Samenvatting inspectie

sportpark Vrijburg / Sportweg 10-14 / 4387PM Vlissingen / 2023

Situatieschets

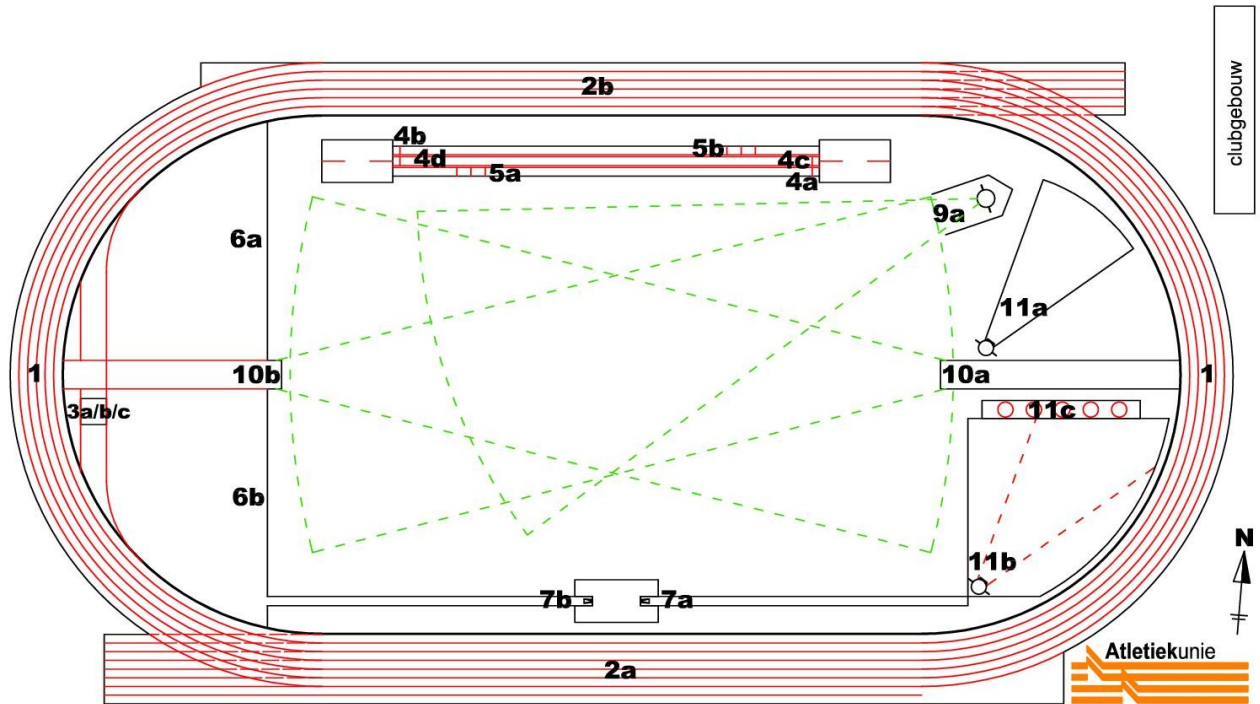
In 2024 heeft er een her-belijning plaats gevonden. Deze voldoet aan het belijningsplan. Op Sprintbaan 2B is ook de belijning van Athletics Champs aangebracht.

Voorziening 7a voor polsstokhoogspringen was tijdens de inspectie niet veilig en niet wedstrijdgeschikt, maar kan veilig en wedstrijdgeschikt gemaakt worden door het correct plaatsen van de op de accommodatie aanwezige landingsmat volgens Wedstrijdreglement TR28.12 en van de staanders volgens Wedstrijdreglement TR28.1 en TR28.8 t/m 10. De veiligheid en de wedstrijdgeschiktheid zijn dan ter beoordeling van de wedstrijdleider.
